SEPTEMBER 2022

TJÓÐLEIKHÚS FØROYA

ARKITEKTAKAPPING

DÓMSNEVNDARÁLIT

1. virðisløn: uppskot 95516 – *Tjóðleikhús (MAP Arkitektar)*

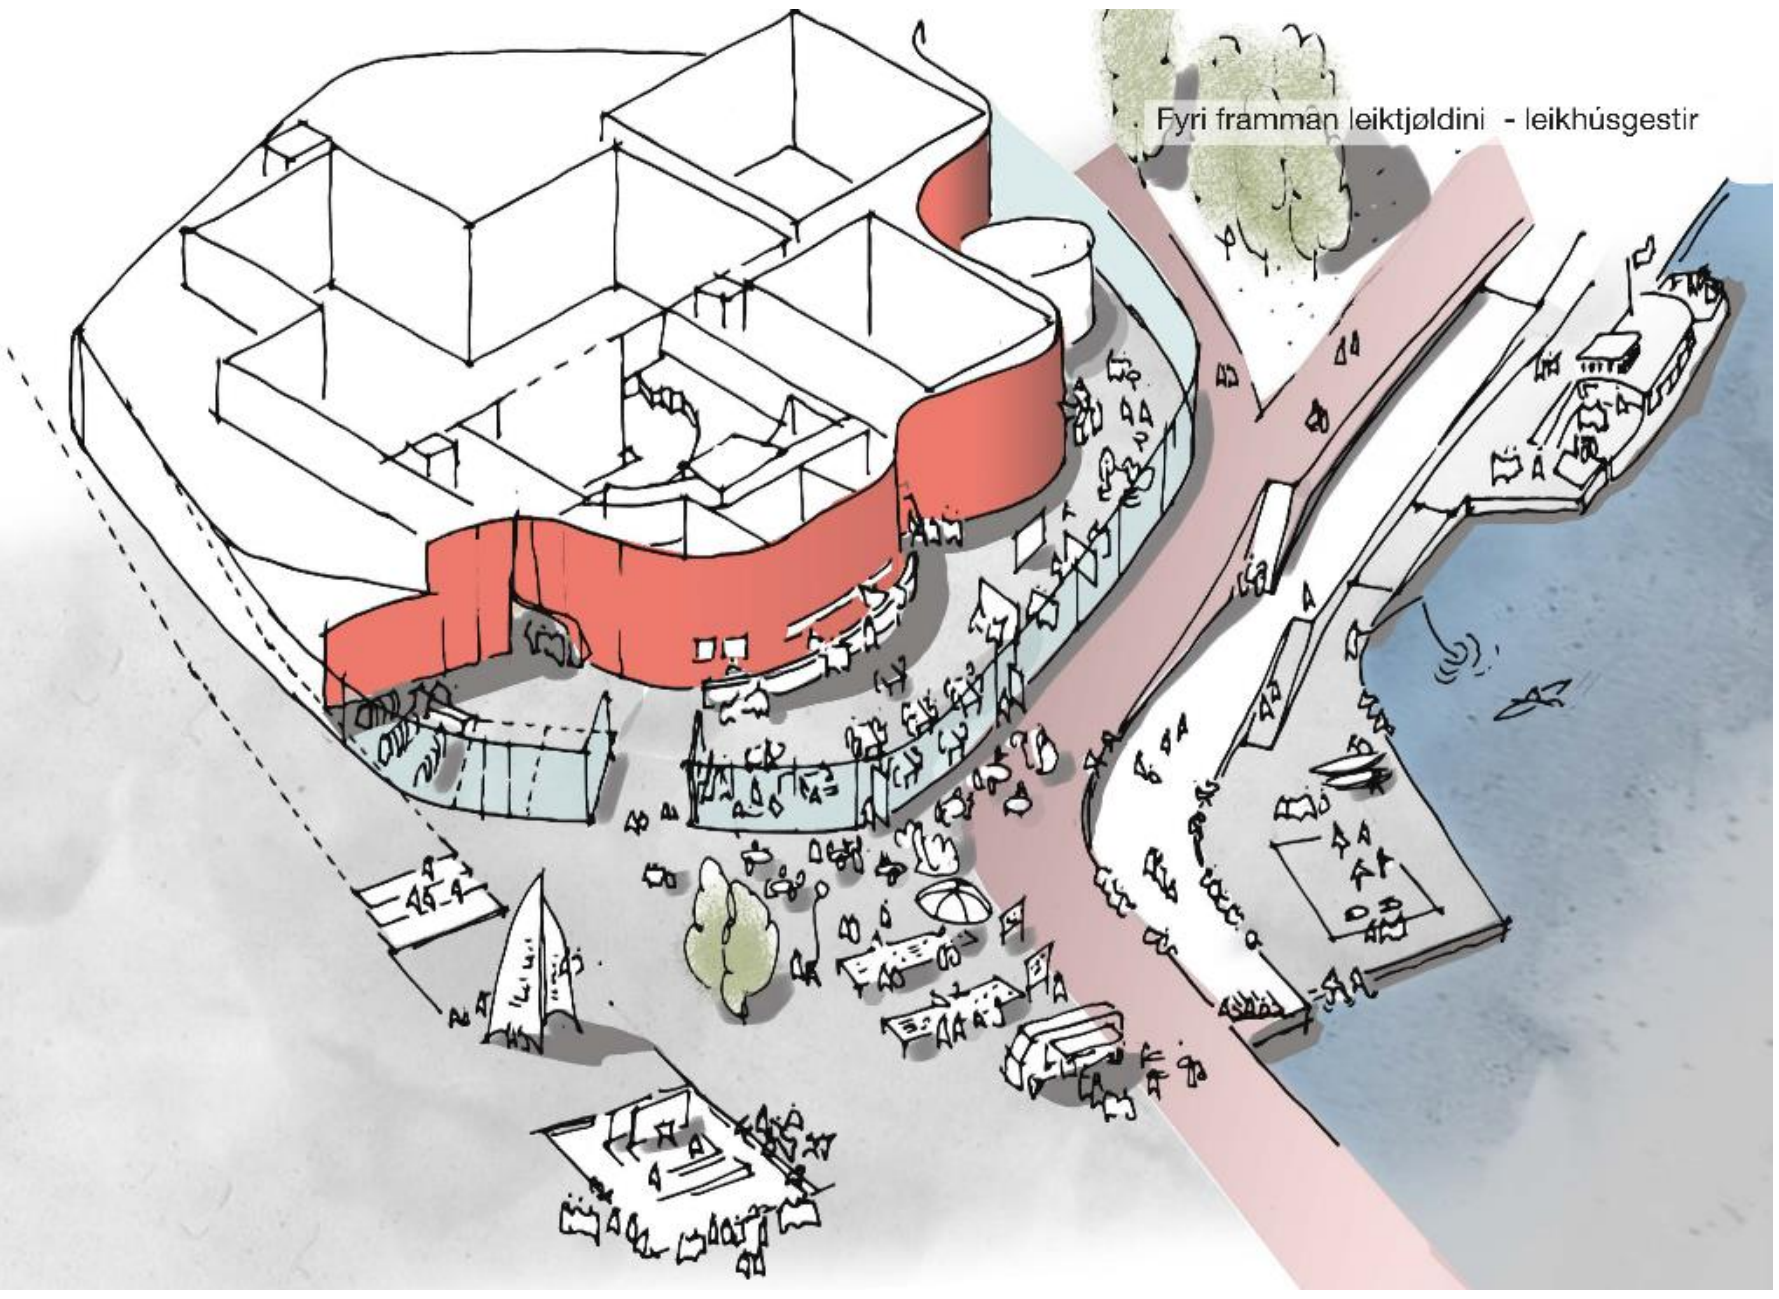
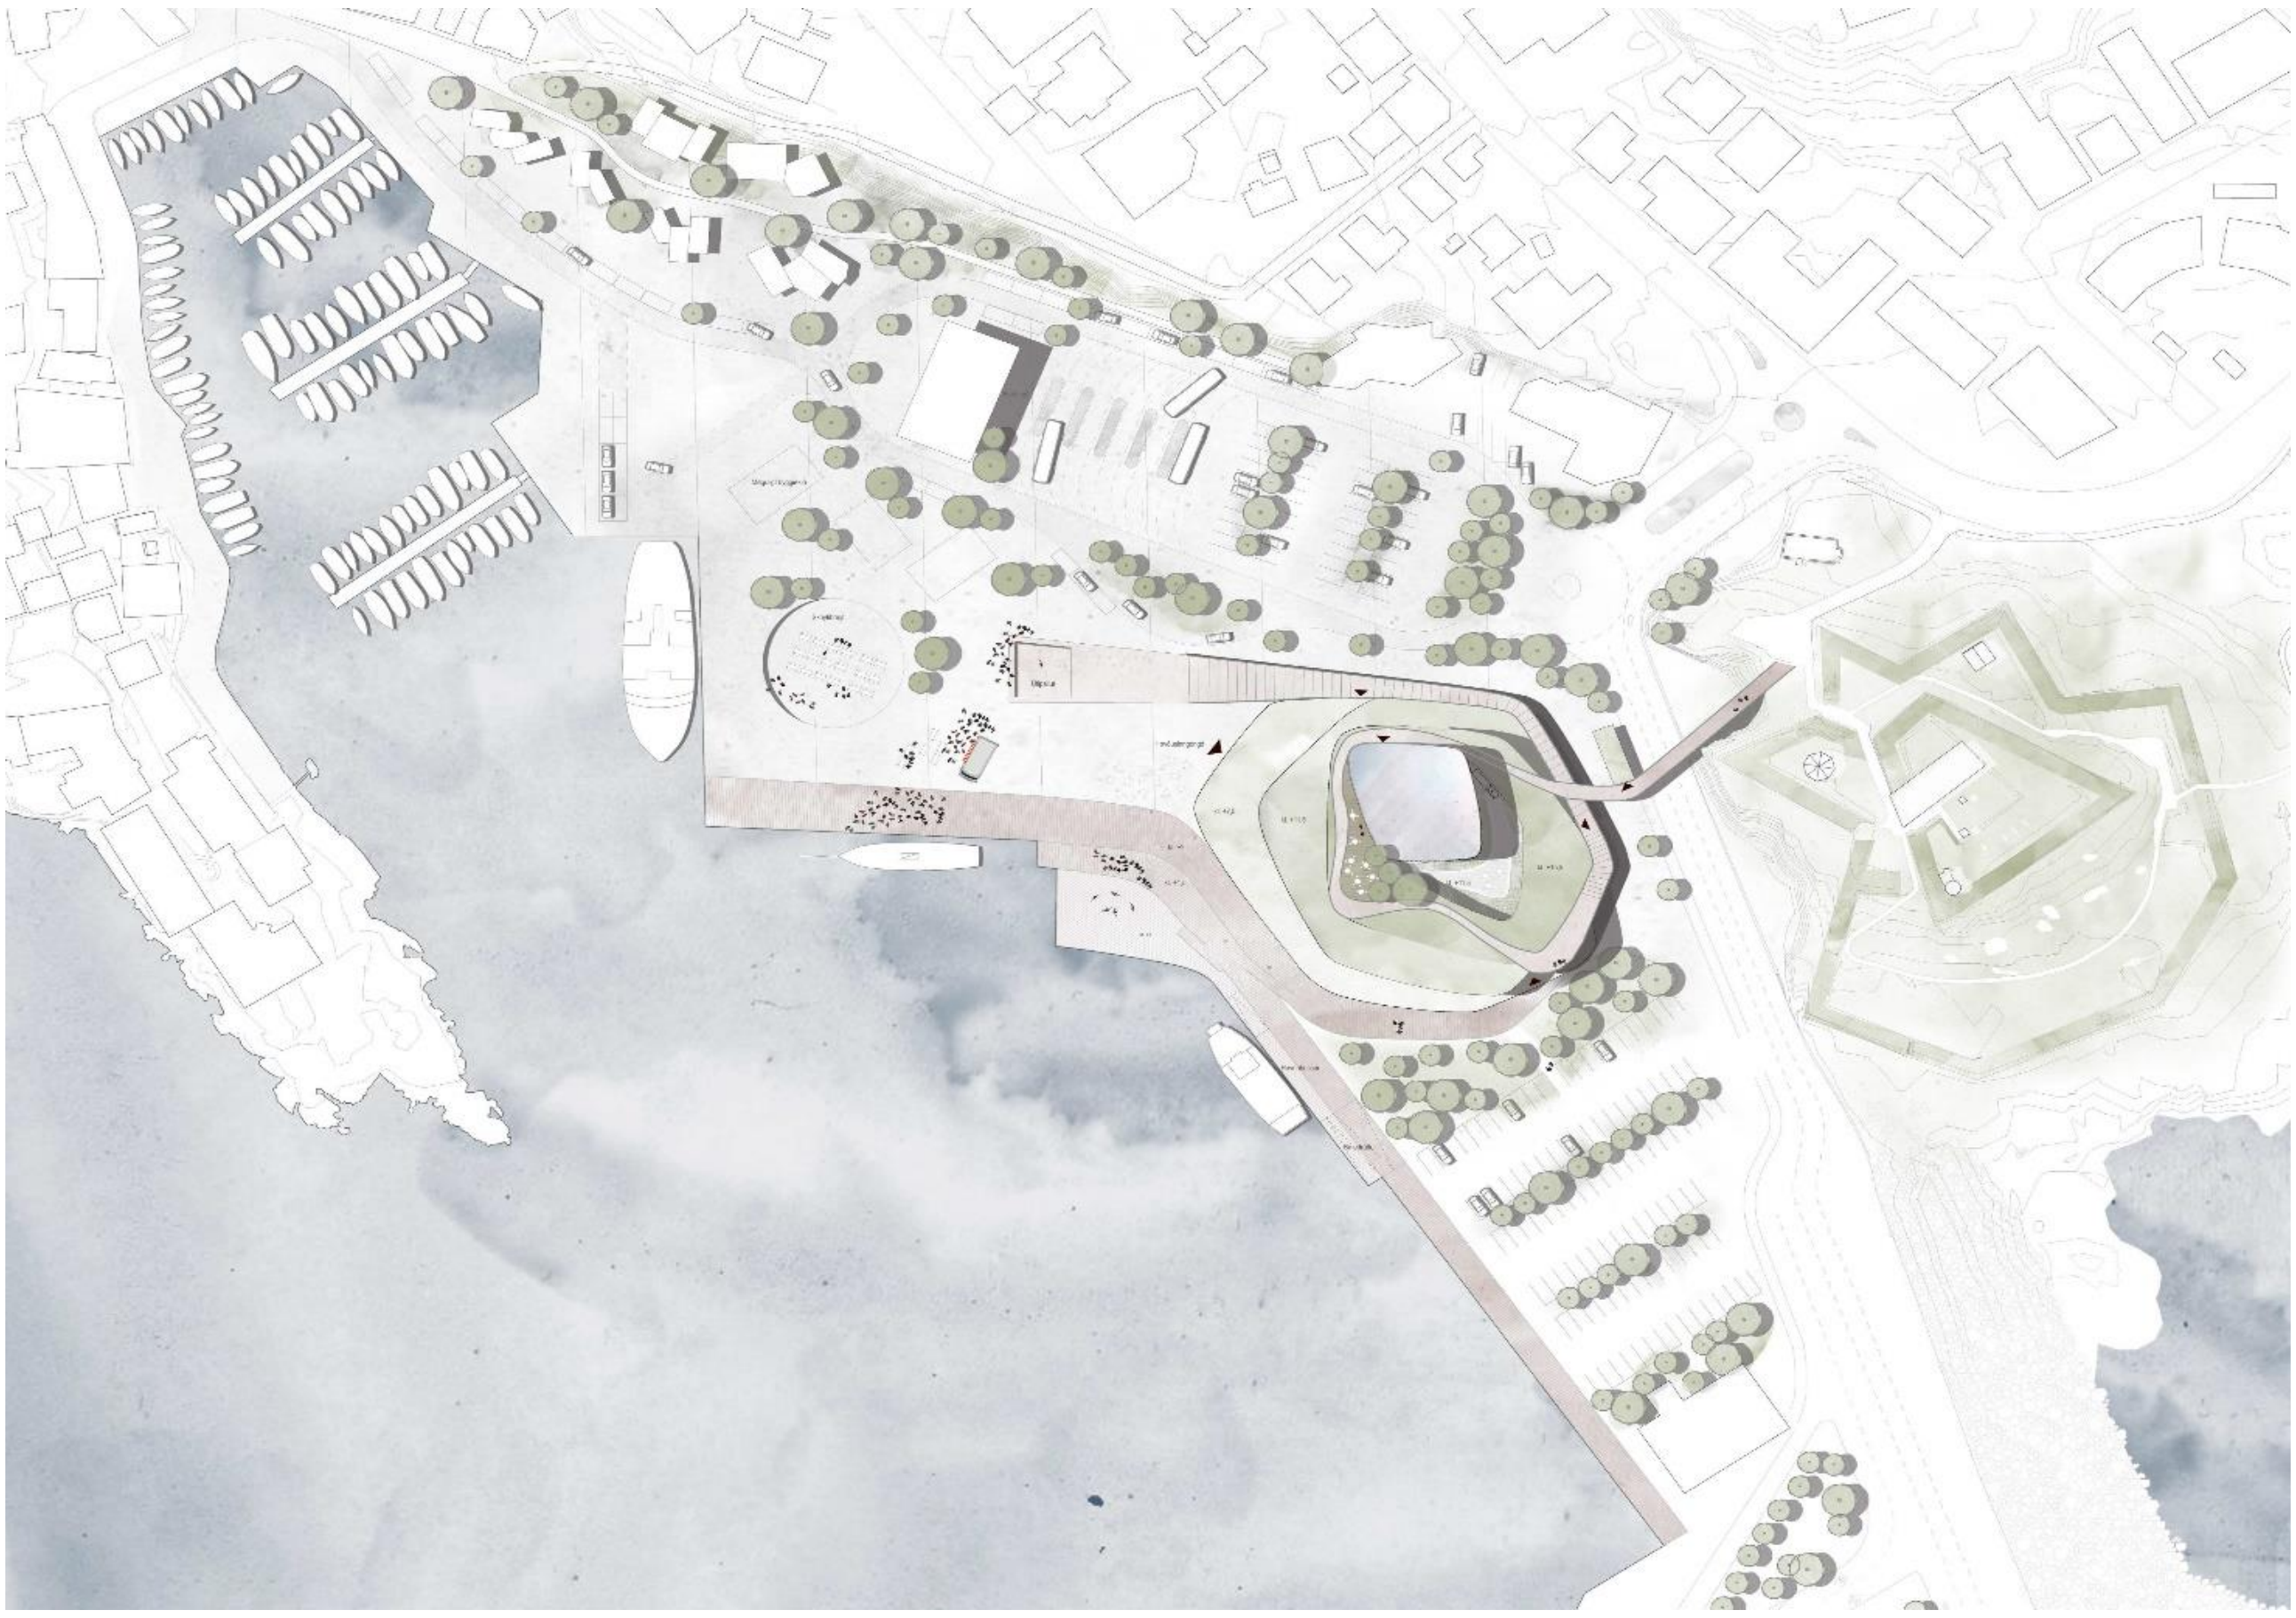
Dynamikkurin millum tær skapleysu og sínámillum umskarandi hæddirnar og viðgerð av teimum einstøku húsaflatunum skal lýsast og umrøðast meira.

Funktionalitetur
Á fyrimyndarligan hátt nýta uppskotssetararnir sannførandi snild, tá ið sundurbýting av virksemi og innanhýsis samanspæl verður gjørt. Hvør funksjón hevur góðar rammur, og góð flóð er tryggjað innanhýsis bæði fyri gestir í front-of-house og fyri starvfólk, tøkningar og listarfólk í húsins back-of-house. Tað er snilt at seta tvær vøruútflýggjanir inn í verkætlanina. Eina við beinleiðis atgongd til palløkini og eina við atgongd til verkstøðini. Vøruútflýggjanin til palløkini má tó ikki tippa tvørgangandi innanhýsis sambond, sum tað er nú.

Salirnir eru væl staðsettir við ljóðdoyvandi byrging allan vegin runt. Sjálvur høvuðssalurin er snildisliga sundurbýttur millum gólv og balkong, av tí at balkongin, sum hon er formað, fer ikki at býta rúmið sundur í fleiri ljóðeindir. Tað má farast ígjøgnum, um talið á stólum er hóskandi, og tað skulu gerast neyvar kanningar av, hvussu sýnið er ímóti pallinum. Gjølla má metast um, hvussu reflektorarnir í stórasali verða formaðir og staðsettir. Orkesturgrøvin má kannast viðvíkjandi formi og atgongd. Síðu- og bakpallar er væl staðsettir, og samband og opilsi millum pallar og salir virka væl. Palltorn og snóraloft hava rætta støðd, men atkoman til ovastu hædd í palltorninum má kannast.
Yvirflatur og tilfar í øllum salum fara at verða týdningarmikil fortreyt fyri ljóðgóðskuna í salinum.
Í forhøllini veldst ljóðgóðskan um, hvat tilfar verður brúkt til loftini, og hvussu tann organiskt bogaði veggurin móti forhøllini er hugsaður í staklutum.

Samspæl við nærumhvørvi
Bygningurin verður innbygdur í tann ymisliga samanhangin á havnarøkinum á einfaldan og beinframan hátt, nevniliga við at innlima hann í ein "rygg" av sínámillum ójavnt staðsettum trøum, sum vaksa fram við berginum og Skansanum og nakað út á kaiøkið. Hetta einfalda bragd hevur nógvar góðar síður við sær: Tað hjálpir til at binda grótveggin og Skansan saman eftir longdini (útnyrðing-landsynning) sum ein grøn natúrgongd. Tað hjálpir til at fremja yvirgongdina tvørturum millum grótveggin/Skansaveggin og opið hav. Og tað hjálpir til at skapa nøkur rúm undir trækrúnunum, sum kunna fremja nýtslu av økinum millum tjóðleikhúsið og býin sum eitt nýtt alment rúm, sum við tíðini fær hýst bygningum.

Dómsnevndin metir, at um staðsetingin av Tjóðleikhúsinum á havnarlagnum verður tillagað nakað, verður samspælið við Skansan og Tinganes betur. Eitt hjartamál hjá nevndini hevur verið, at tann nýggi bygningurin ikki oyðileggur tað søguliga samspælið millum tey týdningarmiklu mentanarsøguligu og býarlandslagsligu støðini Tinganes og Skansan, men verður settur einastaðni á tí stóra havnarøkinum, sum letur upp fyri eygnasambandi, samstundis sum býarlívi, ferðslukrøv v.m., kunnu verða gingin á møti. Við at flyta tjóðleikhúsgrundøkið burtur frá høvuðsásinum millum Tinganes og Skansan kann tjóðleikhúsið gerast eitt nýtt triðja punkt, ið stuðlar uppundir hinum báðum. Hetta fer eisini at geva gongugøtuni betri tilknýti til Skansan.

Teir givnu prísirnir mugu eftirkannast, men tykjast kortini at geva ábending um príslegu. Tað sær út til, at allur kostnaður er tikin við uttan tann fyri at ríva núverandi bygging niður.
Meiri skjalprógvan krevst, viðvíkjandi hvørji atlit eru tikin til skjálvtar og láfrekvent ljóð sum nevnt í tekstinum. Tað stendur ikki lýst, hvørjum tilfari brúgvin er gjørd úr, og tað eigur at verða kannað, um tað ber til at spenna frítt yvir til Skansan. Lyftan, sum er í uppskotinum, og trappan upp til brúnna eiga at verða endurskoðaðar.

3. virðisløn: uppskot 17283 – ***Tjóðpallur Føroya (Kontrast / Schmidt Hammer Lassen Architects / H+)***

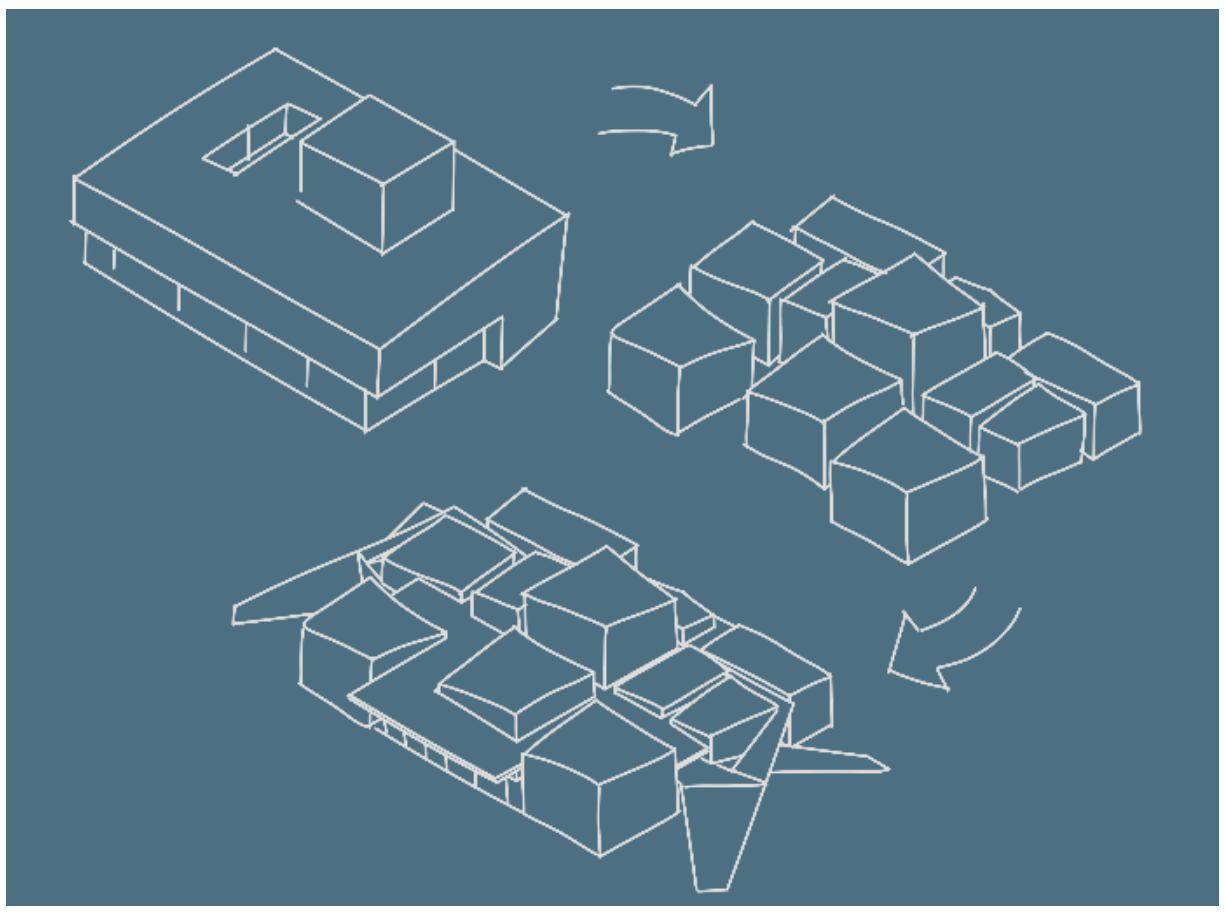
Arkitektonisk hugsjón
Hugsjónina í uppskotinum – um húsið sum eina bygd við smáum rúmum og væl kendum tilfari sum viði og grasi – heldur dómsnevndin vera sera dámliga. Hon hevur støði í eygleiðing av merking byggingarinnar rundanum, og í hvussu ein flytur seg, og savnar tískil smærri bygningsrúm í ein bólk, sum er so opin í síni samanseting, so poknutur, at ein til gongu fær farið ígjøgnum. Tað er galdandi fyri Tinganes, tað er galdandi fyri byggingina norðan fyri Havnargøtu, og tað er galdandi fyri Tjóðpall Føroya. Men alt húsið hevur sera stóra rúmd og er formað nakað sum eitt rektangul og hevur stórar síður við ongum vindeygum. Virksemi í byggiskránni er her flutt yvir í leysstandandi rúmdir – palltorn, black box, lítlapall o.s.fr. – sum verða staðsett eitt sindur burtur hvørt frá øðrum við einum rættvinklalogikki á tí flata havnarøkinum. Millum hetta verður sett eitt dekk á fyrstu hædd – har ið høvuðsinngongdin er – og eitt takdekk. Samansetingin í hesum bragdi fær tær sera eyðsýndu inngangstrappurnar aftur at sær, sum toyggja seg út í eitt at vísa seg javnsett bragd ímóti øllum fýra heimshornum, men sum í veruleikanum er sera sundurbýtt, og bara eitt virkar sum høvuðsinngongd. So tað er ikki so líkatil við tí poknuta. Tó verður skotið upp, at niðari partur av forhøllini verður brúktur sum bíðirúm til ferðafólk til buss og ferju, men økið er ikki væl skikkað til slíkt

– annars sera týdningarmikið – virksemi, hvørki í staðseting ella skapi. Dómsnevndin ivast eisini í, um smárúmsbýtið fer at virka, soleiðis sum ætlanin er, eftirsum almenna tilboðið á hesari hædd er lutfalsliga lítið og flestu húsaveggirnir hava eingi vindeygu.

Funktionalitetur
Uppskotið skapar við síni hugsjón nakrar fortreytir, sum ikki hóska saman við vælvirkandi tjóðleikhúsi. Bæði lítlisalur og black box eru avbyrgd frá "back of house" virki sum síðu- og bakpøllum, verkstøðum og listafólkahentleikum. Hóast sambandið til forhøllina og áskoðararnar er gott, fer kanska tvørgangandi ferðsla at taka seg upp við vørum, áskoðarum og listafólki ólagaligar tíðir av degnum.
Staðsetingin av høvuðspalli og hansara samband við "back of house" og síðu- og bakpallar er nøktandi.
Verkstøðini og starvsfólkaøki eru hóskiliga staðsett í húsinum, og teirra samband við vøruavgreiðslu og starvsfólkainngongd er gott.
Forhøllin er í tveimum hæddum við útsýni ímóti Tinganesi. Tað hevði verið eitt fínt íkast til at fáa havnarmótið uppí og til at vísa fram virksemið í húsinum.
Samstundis eru black box og lítlipallur staðsett við framsíðuna suðureftir, og í báðum eru vindeygu út ímóti skipunum. Hóast tað kundi verið fínt við vindeygum og dagslýsi í einum sali, so átti í hvussu er black box at verið vindeygaleys. Vindeygaop eru trupul, tá ið tað snýr seg um ljósseting, óljóð og akustikk. Tað er serstakliga galdandi í hesum føri við havnarvirksemi. Stórisalur og pallar hava fingið gott stað mitt í húsinum. Tað gevur góðar verjugeirar rundan um hesar funktiónir. Balkongin er ikki best, tá ið talan er um akustikk í salinum, og hallið á gólvstólunum er ov bratt. Áskoðarar og stólar virka tá sum ljóðdoyvarar. Tað fer møguliga at hava við sær, at tað verður sum "at spæla inn í eina dýnu".

Allir salir og øll palløki mangla slúsur, og summi av gangiøkjunum eru ov smøl til at flyta størri lutir. U-formurin á loftsbrettunum í stórasali ger tað ógjørligt at seta ljós eftir allari longdini á pallinum. Atkoma til orkesturgrøv er ikki lýst.
